CONCEPTO TÉCNICO No. CT- 3885 de 2003

**Revisión de Estudio Particular de Respuesta de Amplificación Local de Ondas Sísmicas
Decreto 074 de Enero de 2001**

LOCALIDAD : Usaquén
BARRIO : Rincón del Chico – Proyecto MEGABANCO
DIRECCIÓN : Avenida 100 No. 13-37 / 21 / 07
SOLICITANTE : Clara I. Reyes – Directora de Proyecto Construcciones Capital Towers
ASUNTO : Revisión del Estudio “Evaluación del Espectro Sísmico de Diseño”.
FECHA : Junio 17 de 2003

Gráfica 1. Espectro propuesto y espectros de Microzonificación

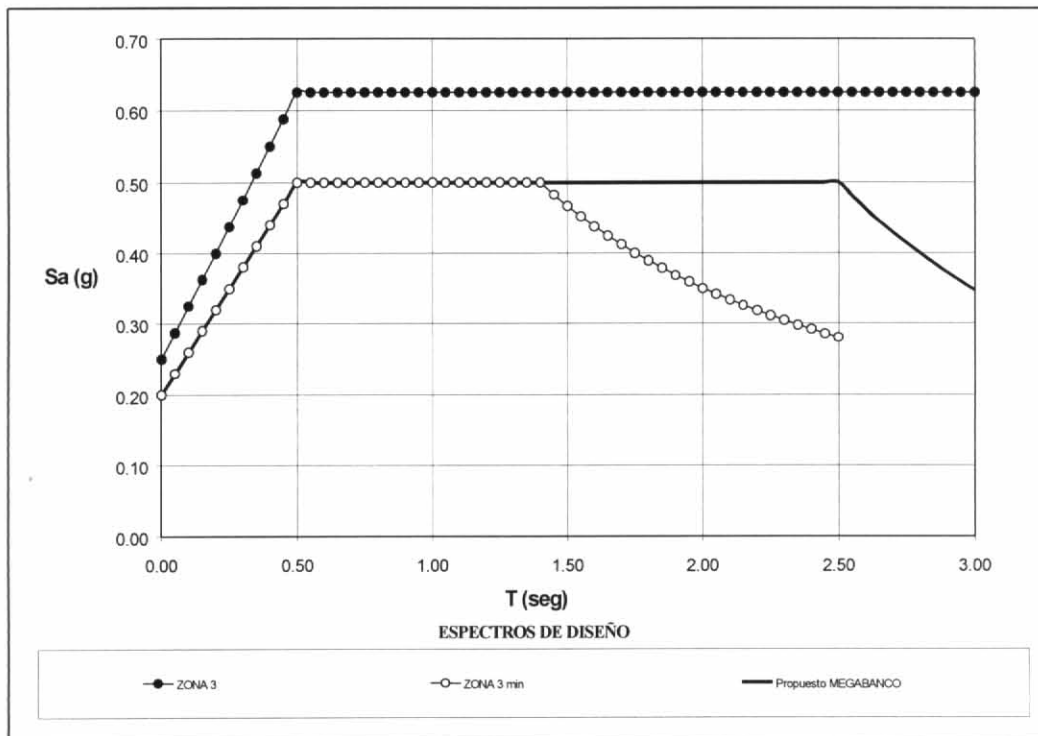
4. El espectro de diseño propuesto para el diseño del proyecto MEGABANCO (Gráfica 1) está acorde con el espectro mínimo requerido por el decreto 074 de 2001 para la zona 3 lacustre.
